TECHNICAL BULLETIN 015

13/07/2006

FIAT 1.9-JTD / NEBENANTRIEB / HINWEISE ZUM TREIBRIEMEN

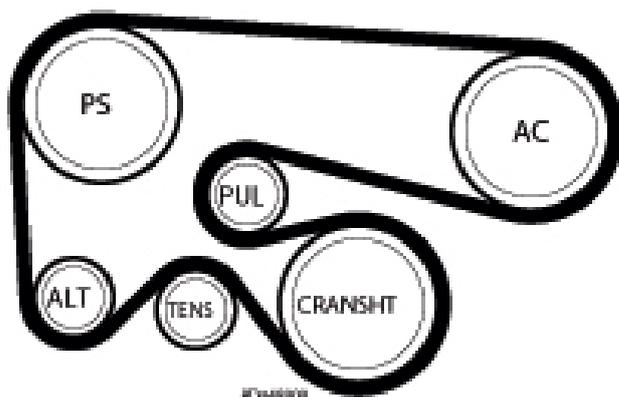
Auf verschiedenen Modellen der Fiat Gruppe mit den Motoren 1.9 JTD, die mit einem Klimakompressor ausgerüstet sind, wurden seit der Einführung einige notwendige Anpassungen am Antrieb der Nebenaggregate vorgenommen.

Im Sinne einer kontinuierlichen Verbesserung der Antriebsleistung wurden Änderungen an der Riemenlänge sowie an den Spann- und Umlenkrollen vorgenommen.

Infolgedessen bietet die Fiat Gruppe nur noch eine Riemengröße für diesen Antrieb an:

Die OE- bzw. OES-Nr. sind 55189679 und 71734476.

Der entsprechende Gates Micro-V® Ersatzriemen hat die Artikelnummer **6PK1835XQ**.

Dies bedeutet, dass der in der Vergangenheit für einige dieser Anwendungen empfohlene 6PK1840 nicht länger verwendet werden sollte. Hinweise zu den richtigen Anwendungen entnehmen Sie bitte unserem Online-Katalog.
